DIRECCIÓN DE NUEVAS CREACIONES

Asunto: Radicación: 12-162441- -2
 Trámite: 2
 Evento: 1
 Actuación: 519
 Oficio: 7921
 Folios: 6

Título de la solicitud: “Unidad hidráulica de bombeo mecánico con motor vertical y bajo consumo energético”

Fig.1 del documento D1

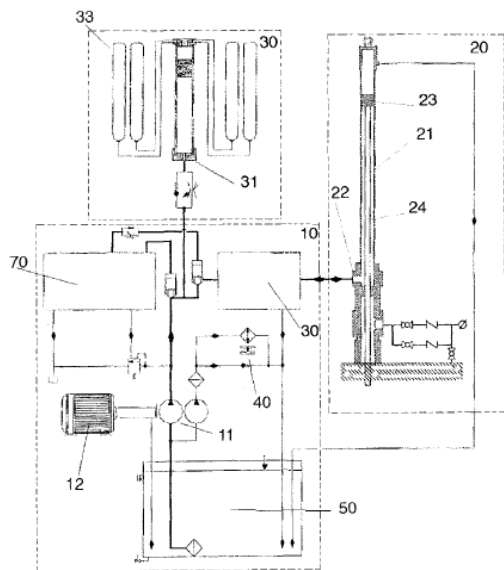
El documento D1¹ divulga una unidad de bombeo oleohidráulico que incluye un sistema de generación hidráulico, una bomba hidráulica axial al pozo y una dosis de refuerzo. (Resumen).

La diferencia entre la invención, definida por la reivindicación 1, y el equipo del documento D1 consiste en que este último no divulga la presencia de un ventilador y un radiador en el sistema de enfriamiento.

Fig.1 del documento D2

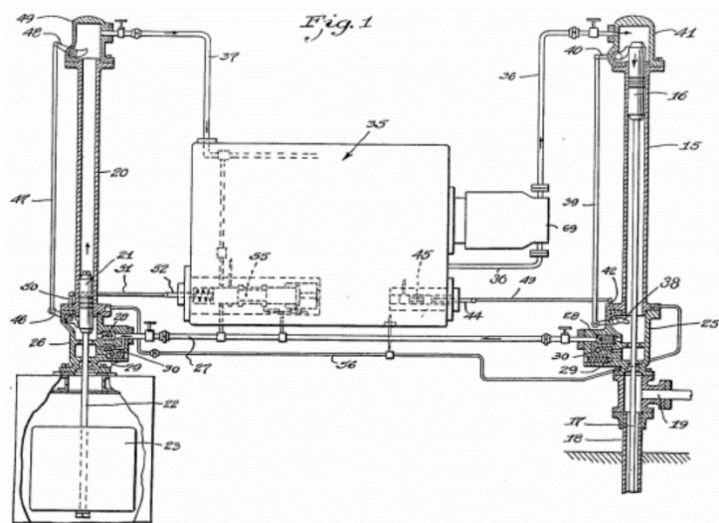
El documento D2² revela una mejora para el diseño y funcionamiento de los sistemas de bombeo en pozos petroleros (Pág. 1, líneas 15 a 20)

Sin embargo, el documento D2 muestra que la inclusión de un ventilador acoplado al motor y un radiador fuerza al aire a enfriar el aceite (Pág. 2, líneas 111 a 113).

- Reivindicación 5: El efecto técnico del forzamiento del aire producto de un acople directo del ventilador al motor está previsto por el documento D2 (Pág. 2, líneas 111 a 113).
